设计变更通知单	北京森磊源建筑规划设计有限公司		专业	建筑
	建设单位	柴川县浩德模康文旅有限公司	设计阶段	施工图
			变更单编号	BG-13
	项目名称	中浩德·山水文苑S1地块	共 2 页	第 1 页
	工程名称	6#楼	日期	2023.07.12

设计变更通知单	北京森磊源建筑规划设计有限公司		专业	建筑
	建设单位	柴川县浩德模康文旅有限公司	设计阶段	施工图
			变更单编号	BG-14
	项目名称	中浩德·山水文苑S1地块	共 2 页	第 1 页
	工程名称	9#楼	日期	2023.07.12

设计变更通知单	北京森磊源建筑规划设计有限公司		专业	建筑
	建设单位	柴川县浩德模康文旅有限公司	设计阶段	施工图
			变更单编号	BG-15
	项目名称	中浩德·山水文苑S1地块	共 2 页	第 1 页
	工程名称	11#楼	日期	2023.07.12

6#楼地下二层平面图 1:100

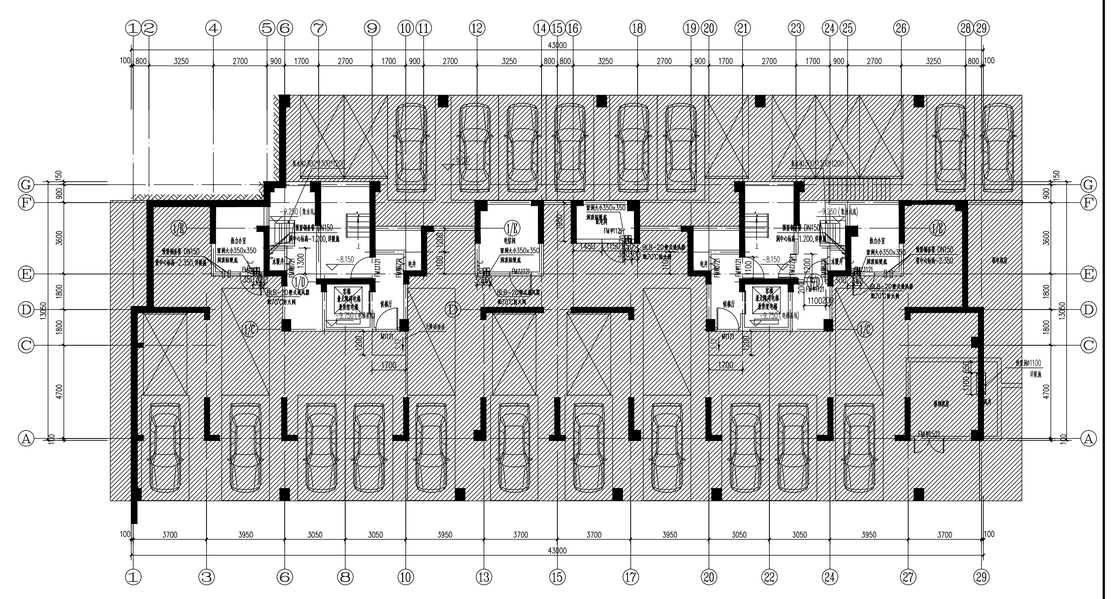
1.取消E轴交6轴、12轴、26轴处350X350管道，；取消距地0.3m处所有重难度管道，详见附图。

2.增加E轴交5轴、12轴、25轴处管道，尺寸350X350。阀门取消重点，详见附图。

3.取消所有防烟排风管立管设，具体尺寸定位详见附图。

9# 楼地下一层平面图 1:100

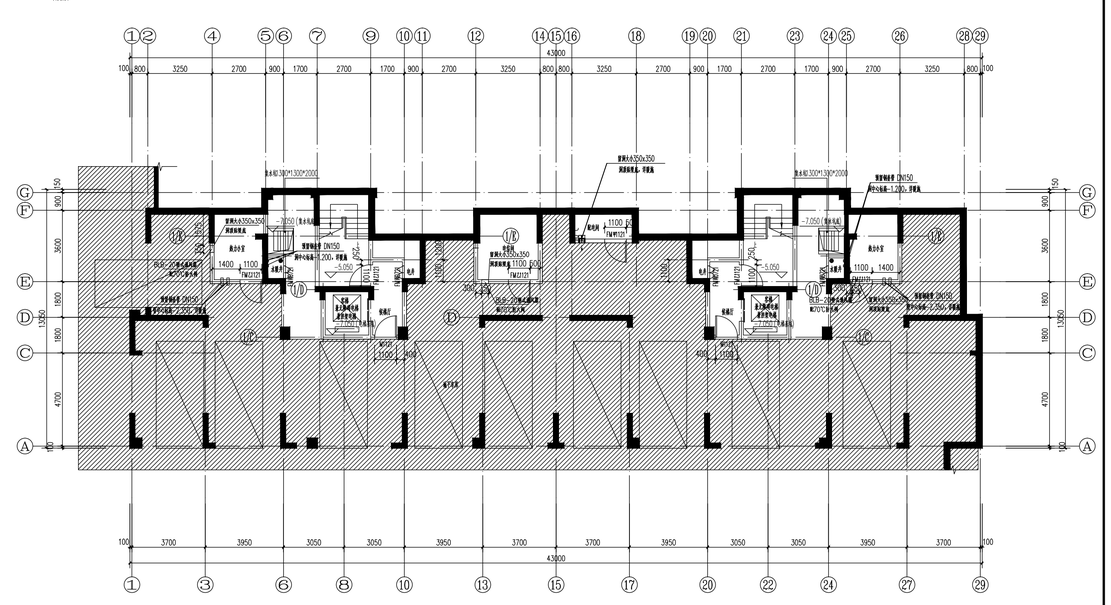
1.取消E轴交12轴、26轴处350X350管道，；取消距地0.3m处所有重难度管道，详见附图。

2.增加E轴交12轴、25轴处管道，尺寸350X350。阀门取消重点，详见附图。

11#楼地下二层平面图 1:100 -8.050

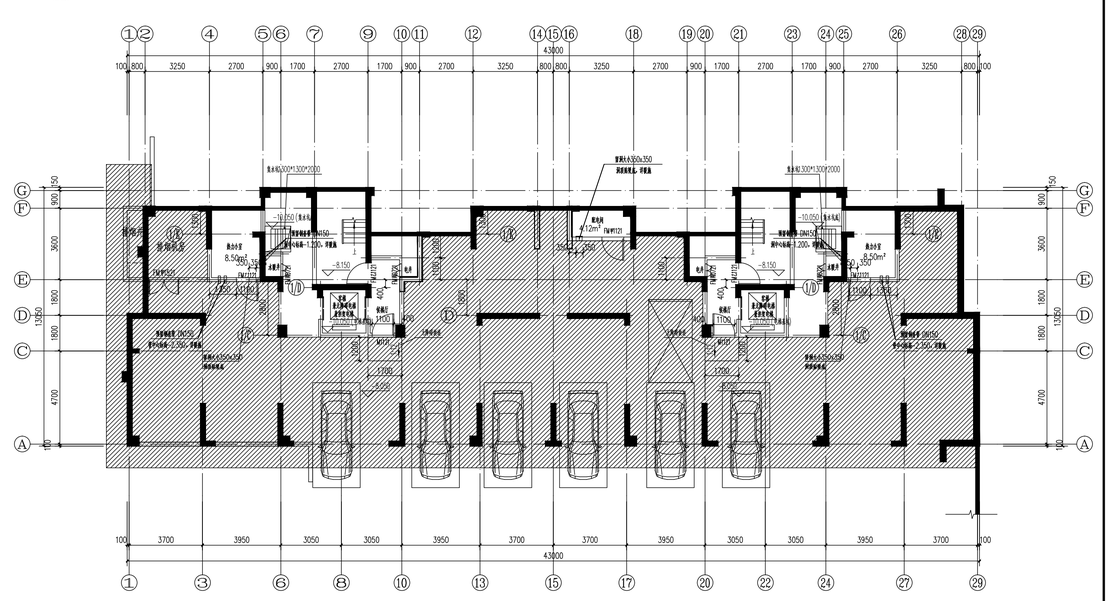
1.取消E轴交4轴、26轴处350X350管道，；取消距地0.3m处所有重难度管道，详见附图。

2.增加E轴交5轴、25轴处管道，尺寸350X350。阀门取消重点，详见附图。
